COMMISSION ROYALE DES MONUMENTS ET DES SITES  
KONINKLIJKE COMMISSIE VOOR MONUMENTEN EN LANDSCHAPPEN

Réf. D.U. : 04/pfd/582158 (corr. Mme S. David)  
Réf. C.R.M.S.: AA/KD/BXL40166\_BXL22382\_628\_Constitution  
Annexe : 1 dossier /

**Concerne :** BRUXELLES. Avenue de Stalingrad 57-117, boulevard du Midi 19-85, boulevard Jamar, avenue Fonsny, station STIB Gare du Midi, tunnel STIB Lemonnier – Gare du Midi, station STIB – Lemonnier.  
Conversion en métro de l'axe nord-sud : aménagement de la station de métro « Constitution », implantation des liaisons entre l'espace public et les infrastructures souterraines et réaménagement des espaces publics avec abattages et replantations.  
Demande de permis d'urbanisme - Remarques de la CRMS.

BRUGIS 1971

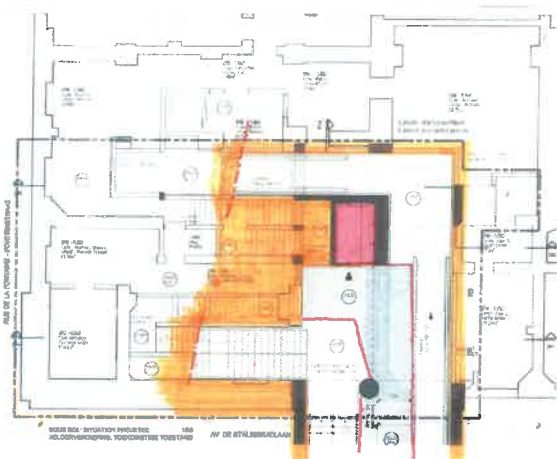
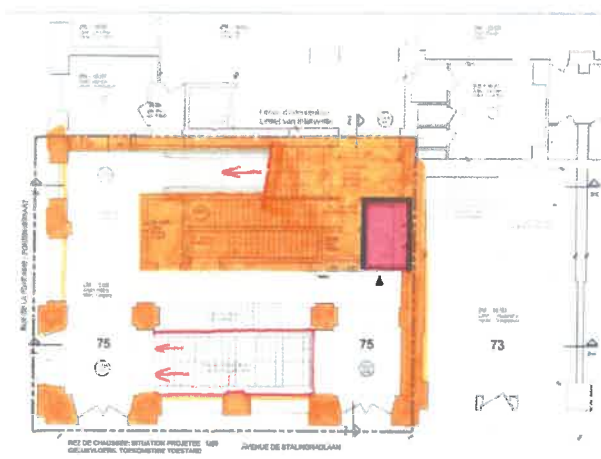
1. Le **passage sous le Palais du Midi** serait construit selon une technique différente que celle envisagée initialement par congélation du sol. Lors de la visite du 27 juillet 2018, il a été confirmé à la CRMS que les fondations du bâtiment ne reposent pas sur une forêt de pieux en bois. Les interventions lourdes des années 80 ont entraîné la suppression des deux cours intérieures et la création d'un parking souterrain sur dalle. Le creusement du tunnel projeté se ferait après consolidation et étanchéisation du sol par jet grouting. ***La CRMS insiste pour que la mise en œuvre et les interventions techniques projetées, - trop peu documentées (travaux souterrains et de reprise en sous-œuvre du bâtiment) - garantissent la stabilité et la pérennité du Palais du Midi. Elle demande expressément que la DMS accompagne cette phase des travaux pour s'assurer que toutes les mesures de précaution seront prises.***

Ancien escalator du 63, bvd du Midi (photo CRMS, 2018)

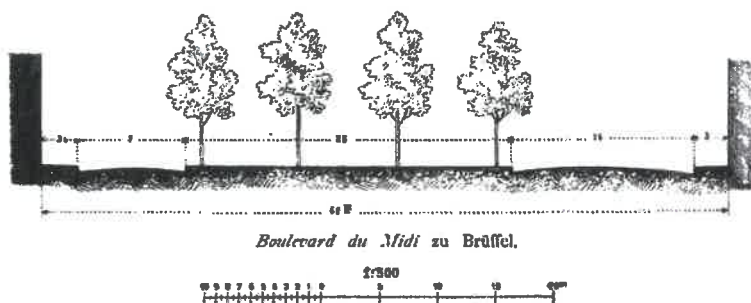
**5. Un tunnel de connexion serait aménagé entre les deux stations**, directement accessible en surface depuis le 63, boulevard du Midi, à proximité immédiate du bien classé sis 218, boulevard Lemonnier. Cet immeuble des années 50 donnait autrefois accès aux tunnels piétons desservant les arrêts de tram souterrains. Seuls subsistent aujourd'hui les vestiges d'un escalator, utilisé comme escalier par l'actuel occupant des lieux. ***La CRMS suggère de confier cet élément au Musée du Transport Urbain bruxellois comme témoin d'un dispositif ancien.***
